**OFICIO N° 1513-2019-ANA-DCERH**

Asunto : Información Complementaria al Plan de Rehabilitación del Sitio Impactado S0113 por Actividades de Hidrocarburos de la Cuenca del Río Corrientes

**INFORME TÉCNICO N° 634-2020-ANA-DCERH**

**ASUNTO :** Información complementaria al Plan de Rehabilitación del Sitio Impactado S0113 por Actividades de Hidrocarburos de la Cuenca del Río Corrientes, presentada por la Dirección General de Hidrocarburos del Ministerio de Energía y Minas

Figura 5. Ubicación geográfica de aforos

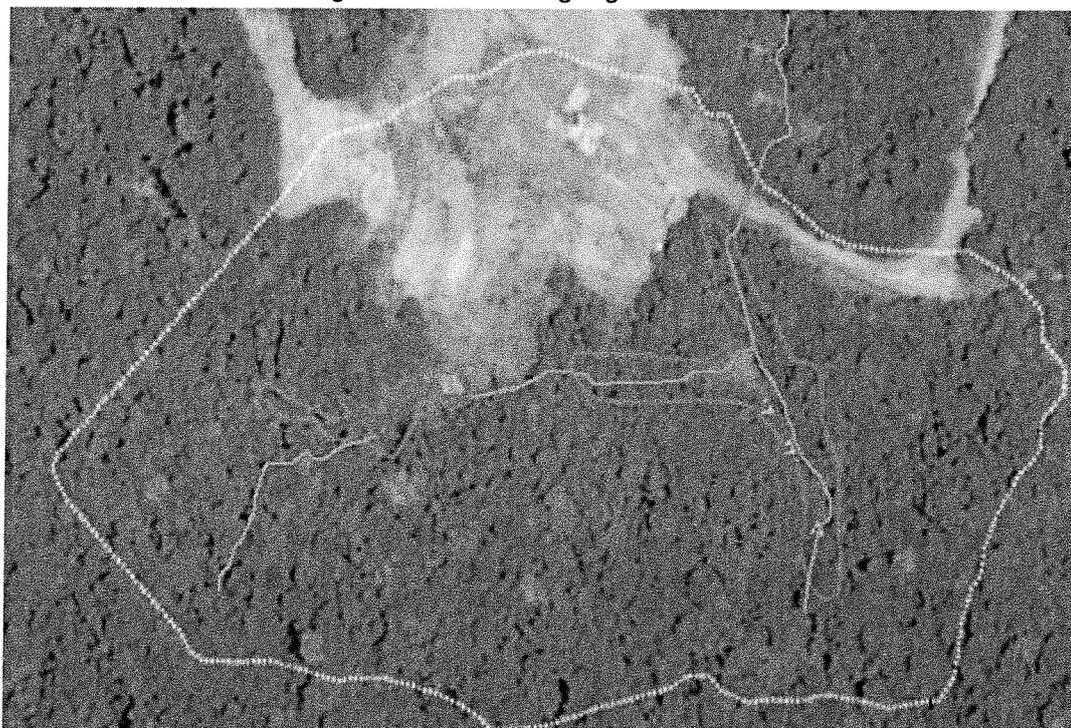
observaciones. En ese sentido, debe corregir la información de las quebradas: ubicación, descripción, dirección, tanto en la descripción como en los mapas donde corresponda.

Figura 6. Sitio impactado S0113

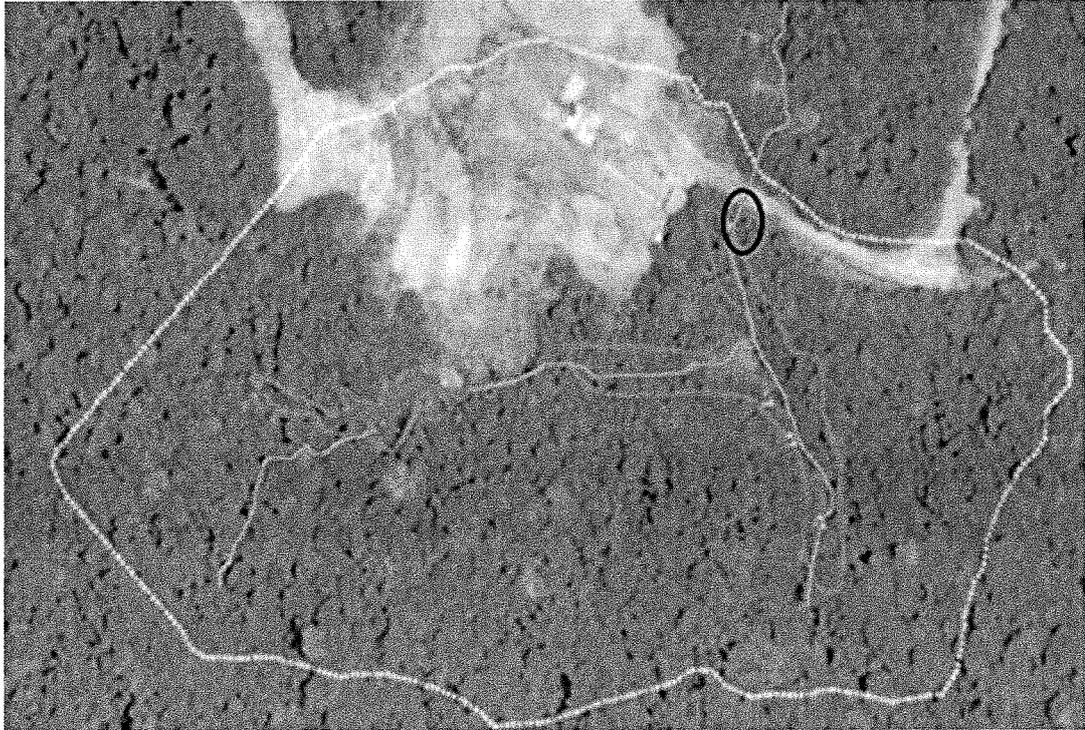
Al respecto, de acuerdo a la respuesta de la observación 3, el foco identificado corresponde a suelo contaminado de hidrocarburos (evidencias de derrame de hidrocarburos en suelo). Por otro lado, en el sitio impactado se tiene dos quebradas, que confluyen y se dirigen hacia el sur del sitio; una proveniente del oeste y la otra del norte, y solo se tomaron muestra de agua superficial a la proveniente del oeste (denominada aguas arriba) y, en la parte final del sitio impactado (aguas abajo de la confluencia de ambas quebradas), no considerándose a la quebrada provenientes del norte (aguas arriba; para esta quebrada). En ese sentido, el titular debe considerar un punto de muestreo aguas arriba del sitio impactado (quebrada proveniente del norte, marcado en negro en la figura 6).

El titular señala que el Plan de Rehabilitación, no incluye a eventos de derrames recientes como los provenientes de los pozos DORI 10 y DORI 11D, sino que el trabajo se centra en determinar el área y volumen a remediar de los pasivos ambientales que se encuentran en el sitio. Por ello, se consideró para la matriz agua superficial tomar muestras, aguas arriba y aguas abajo. Asimismo, en el Protocolo Nacional para el Monitoreo de la Calidad de los Recursos Hídricos Superficiales (R.J. N° 010-2016-ANA) menciona en el punto 6.5.1 lo siguiente: "La ubicación de los puntos de monitoreo deberán incluir en: Un punto de monitoreo por debajo de fuentes contaminantes puntuales y difusas". Por ello, se ubicó el punto de muestreo S0113-As002 aguas abajo respecto a la ubicación del foco 8 y del drenaje identificado por donde escurría hidrocarburos. Finalmente, se indica que la muestra de agua superficial considerado aguas arriba representa la calidad de agua que ingresa al sitio, mientras que el punto de muestreo aguas abajo representa la calidad de las aguas que salen del sitio. Por ello, solo se consideró 2 puntos de muestreo de agua superficial el cual también se indica en las bases técnicas del presente proyecto.
